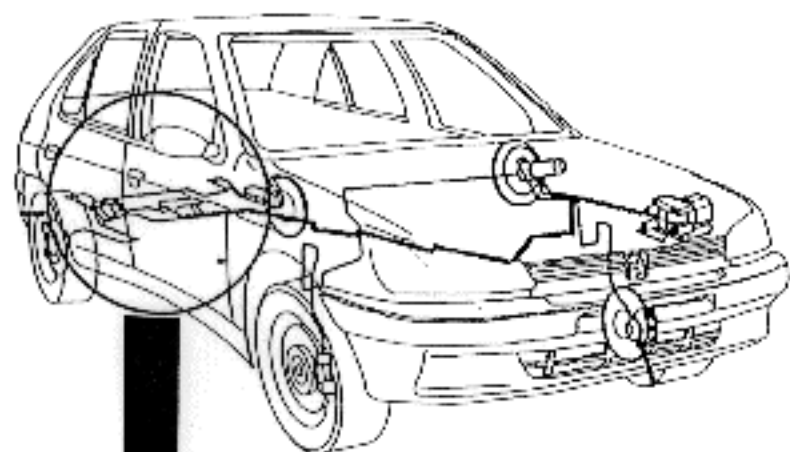
基準不適合発生箇所

制動装置において、後輪用ブレーキパイプの継手部に製造不良のものが、そのままの状態で使用を続けると、当該継手部からブレーキ液が漏れ、制動力が低下するおそれがある。

継手部

改善内容

全車両、当該継手部を点検し、該当するものは良品と交換する。

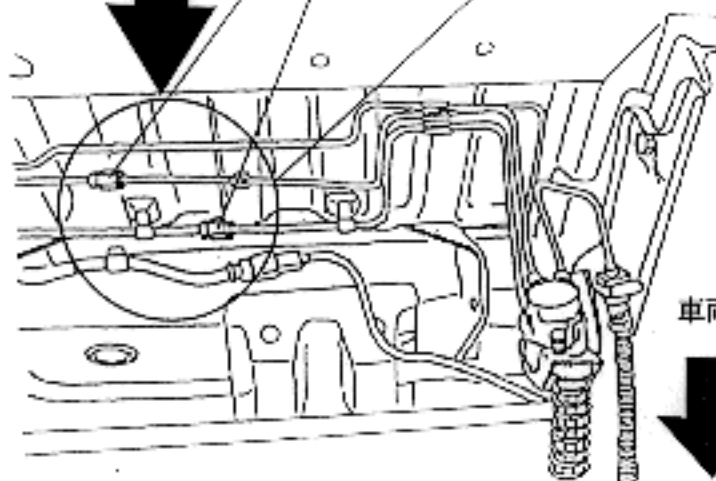
作業終了識別

リアサスペンションアームチューブ中央部に、黄色のペイントを塗布する。
